第 182 回「柏崎刈羽原子力発電所の透明性を確保する地域の会」

第182回「地域の会」定例会資料〔前回定例会以降の動き〕

委員ご質問への回答

【参考：前回定例会でお示した断面図】

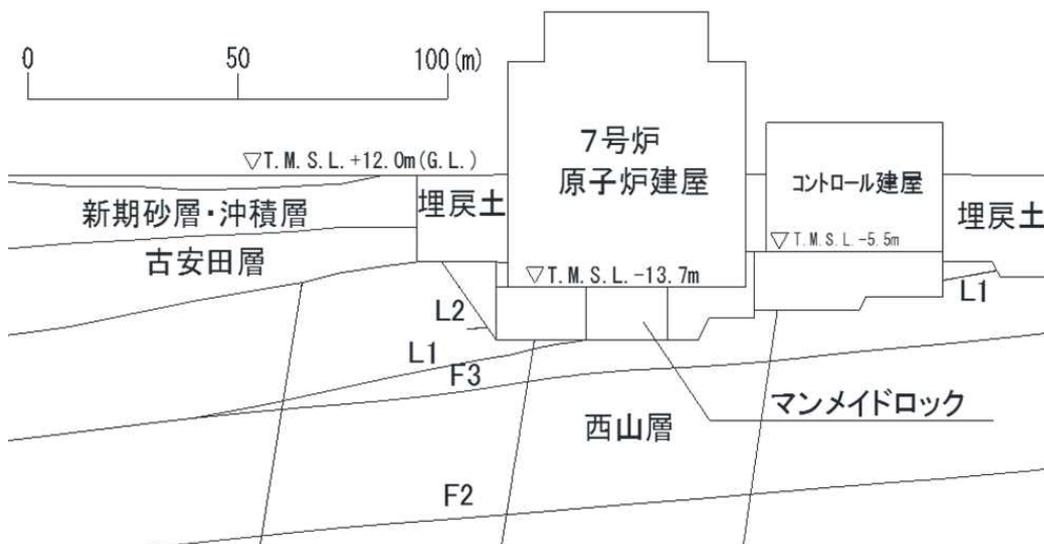
Q1. 7月4日東電が高桑さんの質問に回答した「マンメイドロック」について伺います。

私は「マンメイドロック」は建屋直下の断層調査で掘った調査溝を埋めたという説明が強く残っていたものですから、「建屋下の一部」と思っていました。4日の説明では、7号機の場合、建屋下全面「マンメイドロック」で固めていることがわかりました。

(1) 東電はこれまで「建屋は西山層」に建てたといってきました。正しくは7号機は、「西山層似の人口岩盤」に建設したと理解してよろしいですか。

(2) それにしても、なぜ、建屋下全体を「マンメイドロック」で置き換えたのですか。

- ① 断層があったから、削り取ったといたしましたが、置き換えは建屋下全体にわたっています。はぎ取った部分の西山層にどんな欠陥があったのですか。

- 建屋の基礎が直接設置されているものは、人工岩盤であるマンメイドロックとなります。
先月に図面等でお示ししたとおり、7号炉の原子炉建屋直下はマンメイドロックで置き換えており、平面図で見ると全面がマンメイドロックとなりますが、立体的に基礎岩盤としての広がりとの関係でみていただければ、建屋のすぐ下の部分が置き換えられた状態であり、原子炉建屋等の荷重は西山層で支えられています。
- 発電所敷地の地下に広がる西山層は、深いところでは標高マイナス600mより下でも確認されるもので、7号炉周辺の地下では標高マイナス100m～200mまでの層厚をもった地層です（次頁図参照）。
- マンメイドロックは西山層と同等の強度や硬さになるよう設計されたものであり、原子炉建屋等の荷重は、このマンメイドロックを介してその周辺の西山層に伝達され、西山層が原子炉建屋等を支えています。

- 西山層に欠陥があったものではなく、断層で囲まれて地下の西山層と切り分けられたような状態になる部分を取り除いたものです。

【参考：「フィルタベント」と「よう素フィルタ」について】

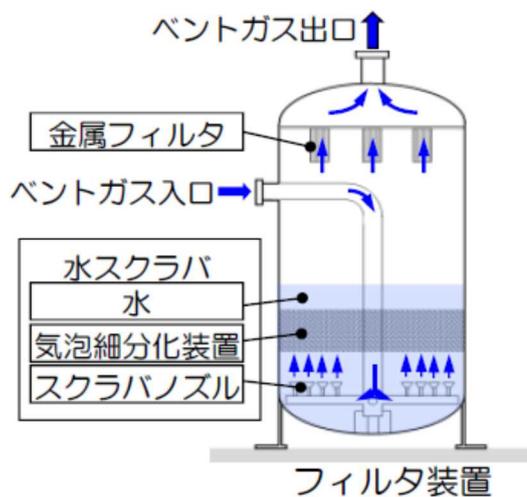
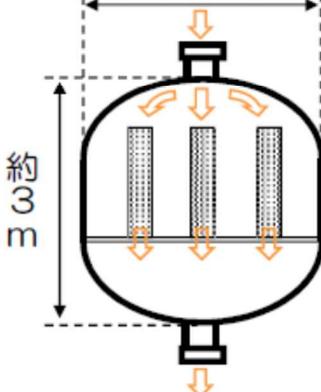
Q2. ヨウ素フィルターの溶接不良の説明がありました。フィルターベント装置に接続された装置と理解しています。

(1) ヨウ素は水に溶けるので、フィルターベント装置で取れると思いますが、どうして改めてヨウ素フィルターが必要になるのですか。また、ヨウ素フィルターでのヨウ素回収の仕組みはどのようになっていますか。

(2) 地上式も地下式もヨウ素フィルターが2個ついていますが、各々役割がありますか。
また、どうして気体を下方に流すのですか。

- よう素フィルタを設置することで、フィルタベント装置では除去することができない有機よう素を98%以上除去することができます。
- よう素フィルタ内に充填されている銀ゼオライトにより有機よう素を吸着するものです。

- 配置計画の最適化を考慮して2つの容器を設けております。技術的に1つにすることは可能ですが、1つの容器が大きく、重くなることにより、支持構造が重厚化することになるため、これらの最適化を考慮して容器を2つとしております。
- ベント時に発生する配管の熱伸びを吸収するため、配管ルートを最適化した結果、よう素フィルタの上部から入って、下部に抜けるような構成としております。なお、よう素フィルタ自体は、下部から上部へ抜ける構成としても問題はありません。

大物搬入口下部地盤改良概要図（検討中）

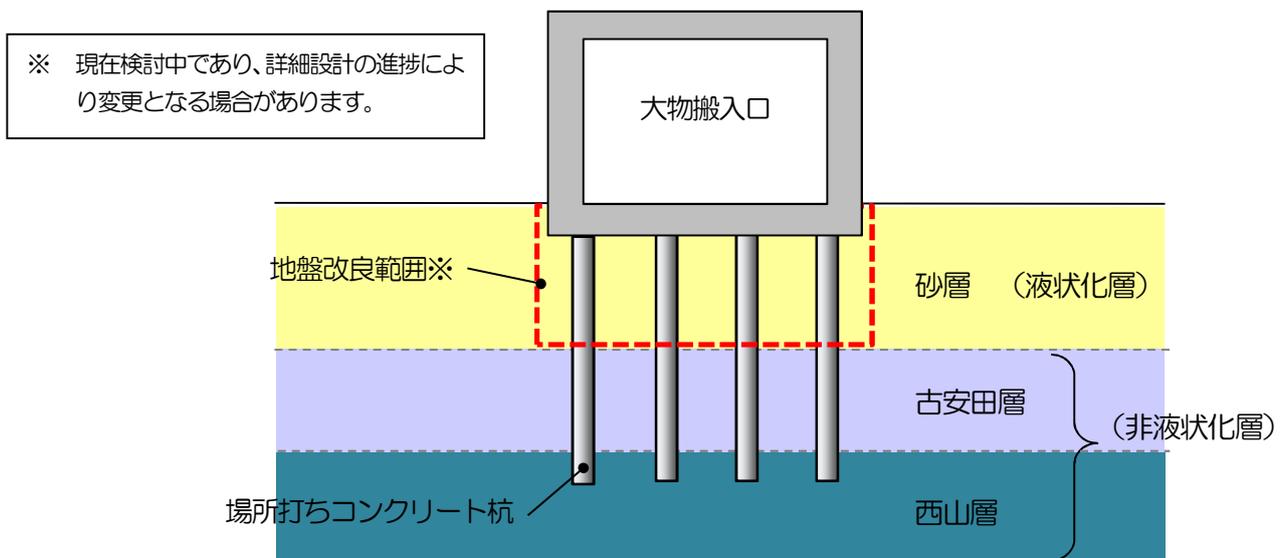
Q3. 7号機建屋大物搬入口保安規定変更申請の説明がありました。その中で、3ページの図に

「液状化層」とありましたが、古安田層がはさまった地層ですか。さらに、非液状化層とは、西山層ではないのですか。

液状化対策として鋼管を地下に何本も打っています。地下杭が不当沈下を防止し液状化対策になっていたのではありませんか。どうして地盤改良をするのですか。大物搬入口下の地層図を示し説明してください。

- 大物搬入口の下の地盤については、ボーリング調査の結果等から評価しており、大物搬入口の地下に砂層、古安田層の粘性土、そして西山層が確認されます。このうち古安田層の粘性土と西山層は液状化しない地層（非液状化層）と判断しています。このため、地盤改良は液状化の可能性がある砂層を対象に行う考えであり、この概要を図で示します。
- なお、具体的な地盤改良を行う範囲（地層）については、周辺の構築物との関係も踏まえて検討を進めているところなので、概要としてお示しさせていただきます。

- 大物搬入口の基礎は、8本の場所打ちコンクリート杭で西山層に支持させており、これは建屋の不等沈下を抑止することを目的にしております。
- 今回、地盤改良を行う理由は、新規制基準に基づき基準地震動 S_s による地震力が増大したこと、先にご説明したように砂層の液状化をより安全側に考慮すること等から、杭基礎を含む大物搬入口の耐震強化が必要であると判断したものです。耐震強化のために、杭の周辺地盤を改良して強くするものです。

竣工写真

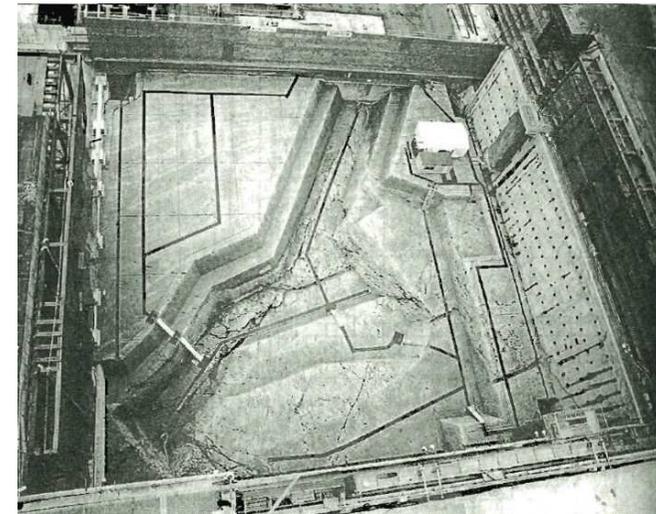
Q. 6号機のマンメイドロックについても7号機と同様に図で示してもらいたい。

- 基礎掘削の状況を平面図、断面図に示します。
- 掘削完了時の竣工写真を示します。
- 置き換えたマンメイドロックの厚さは、厚いところで約5.5mです。
